**N1/36 Umgestaltung und Lärmschutz Grünau
Betrifft Lärmschutzwand Familiengarten Areal Vulkan**

N1/Abschnitt 36 "Grünau"
Situation Grünau / Ausschnitt Lärmschutzwand Süd
 Anpassung Lärmschutzwand
 Situation 1:200

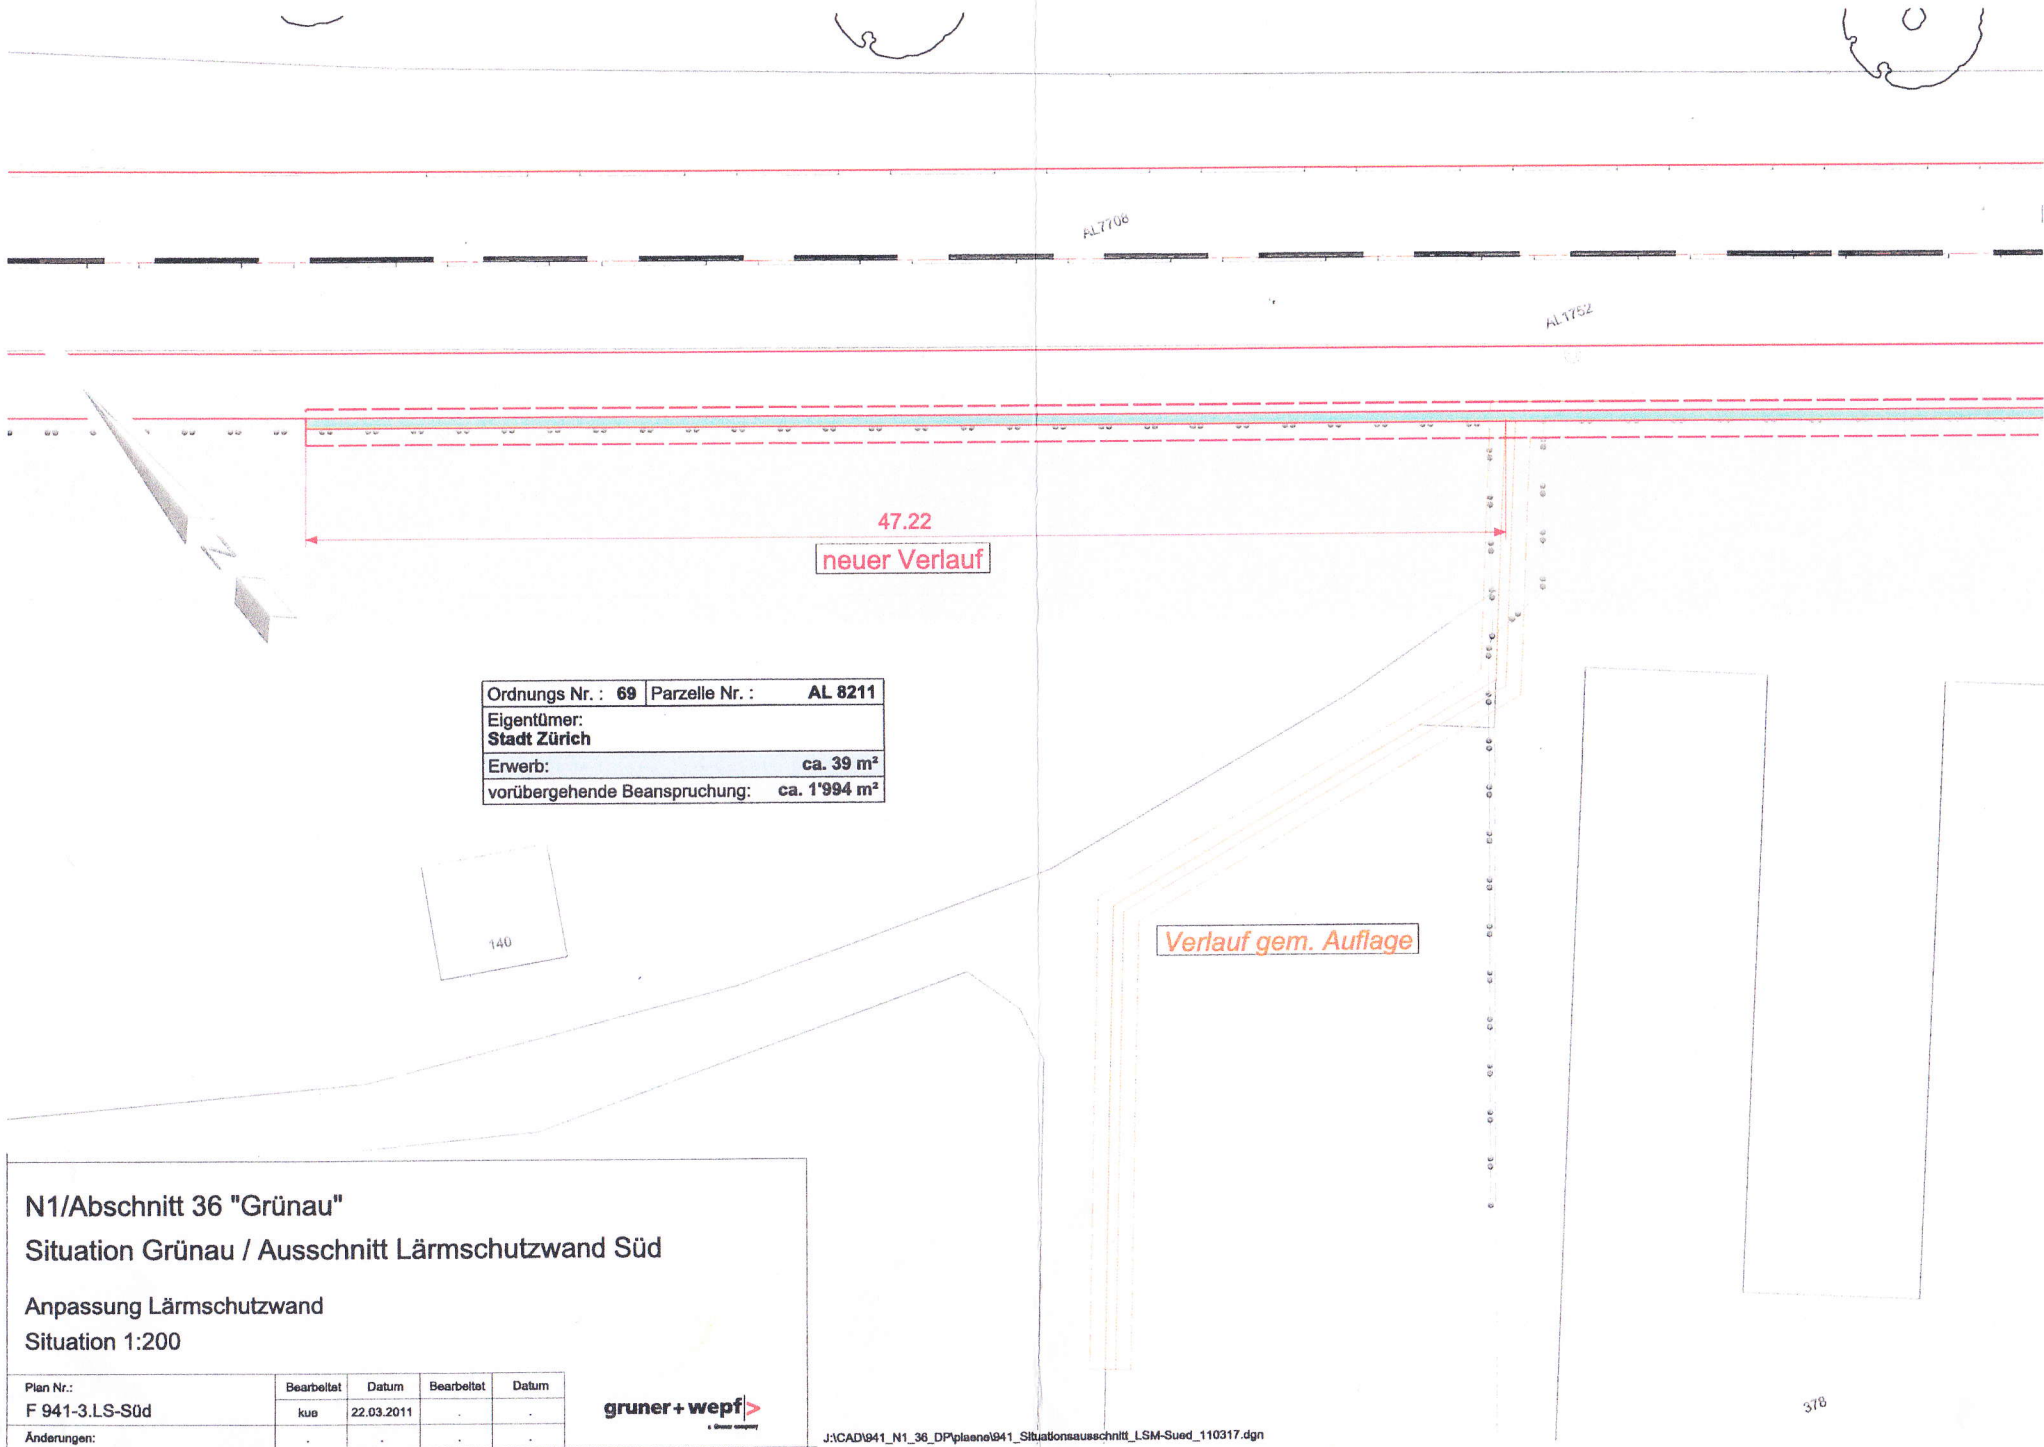
Der gemäss Auflage geplante Verlauf der Lärmschutzwand wird nach beiliegendem Plan angepasst. Gemäss Einsprache der Stadt Zürich wurde das Anliegen zwischenzeitlich vom ASTRA geprüft und gutgeheissen. Aus dem Plan ist ersichtlich, dass die Lärmschutzwand neu auf ganzer Länge parallel zum Trottoir der Bernerstrasse Süd verläuft.

Bitte beachten Sie, dass der Bereich des Erwerbes und der vorübergehenden Landbeanspruchung in der Parzelle AL8211 eine entsprechende Anpassung erfährt.

Ordnungs Nr. : 69	Parzelle Nr. : AL 8211
Eigentümer: Stadt Zürich	
Erwerb:	ca. 39 m ²
vorübergehende Beanspruchung:	ca. 1'994 m ²
